改善箇所説明図

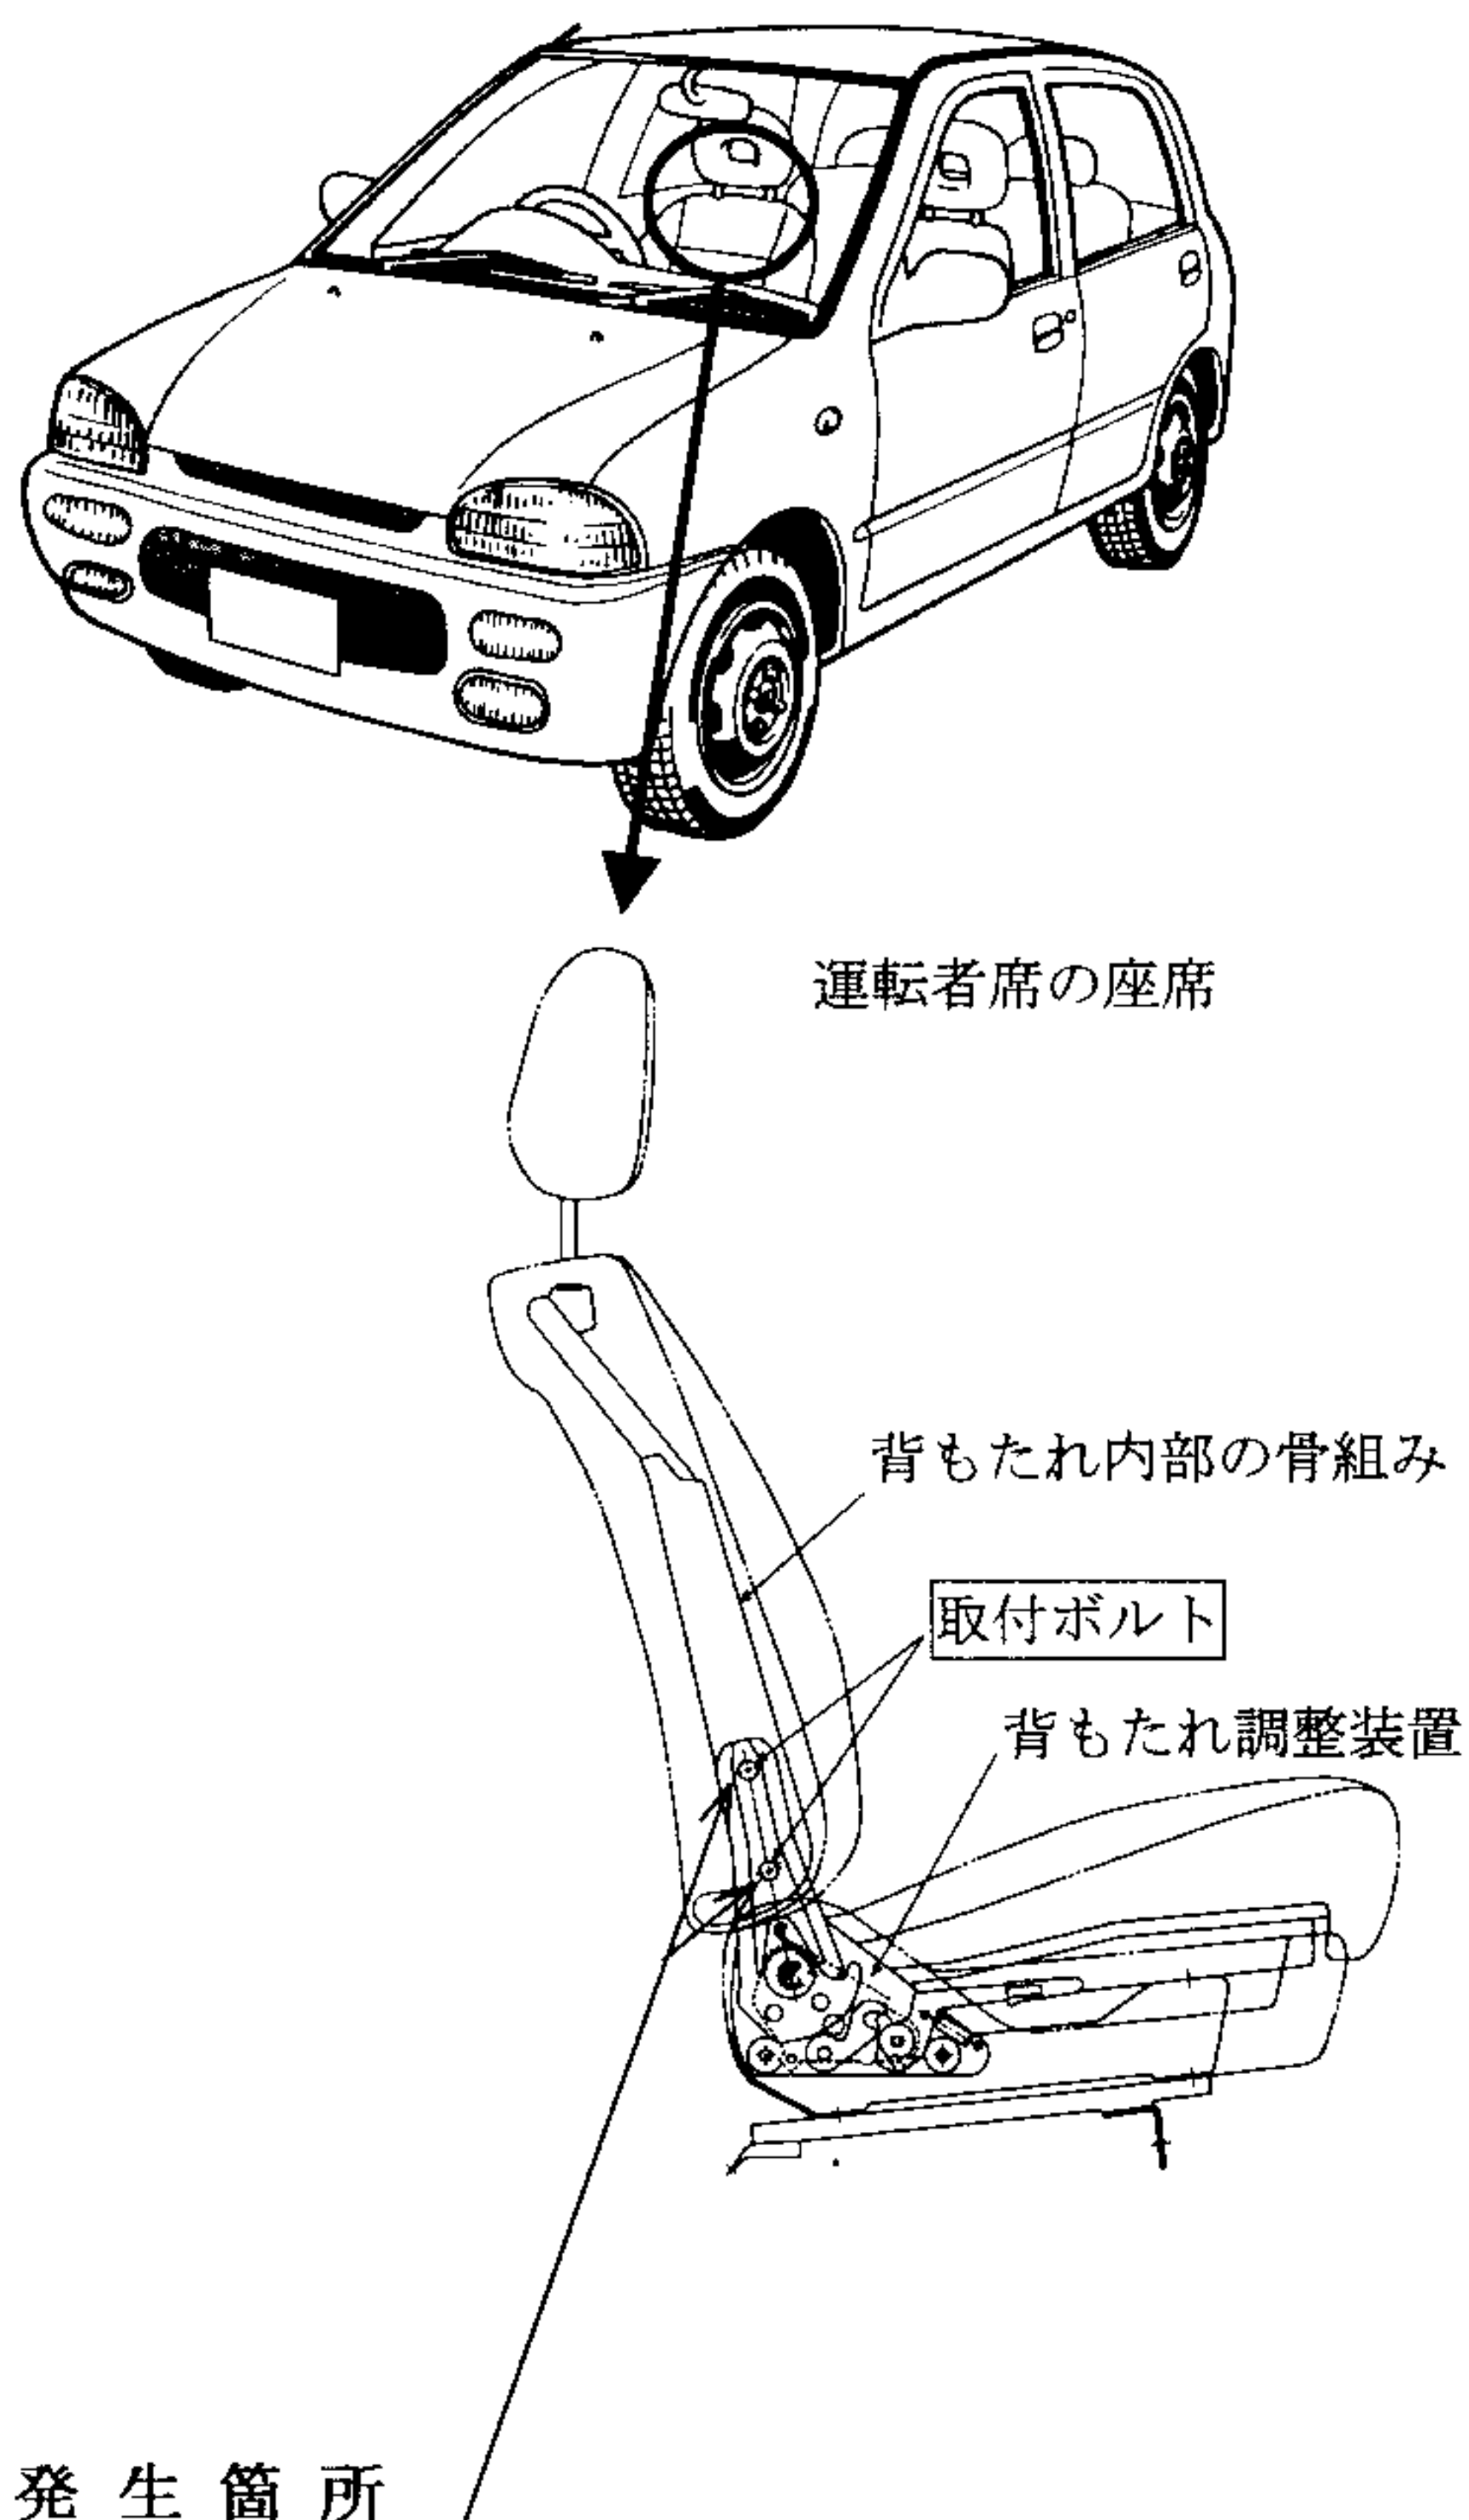
基準不適合発生箇所

乗車装置において、運転者席の座席の背もたれ内部の骨組みと背もたれ調整装置を固定する取付ボルトに、締付トルクが不足しているものがあるため、使用中に当該ボルトが緩み、最悪の場合、運転中に当該ボルトが脱落し、背もたれが倒れるおそれがある。

改善内容

全車両、当該ボルトを新品のボルトと交換し締付ける。

識別

車体との取付部の左側後方に白ペイントを塗布する。
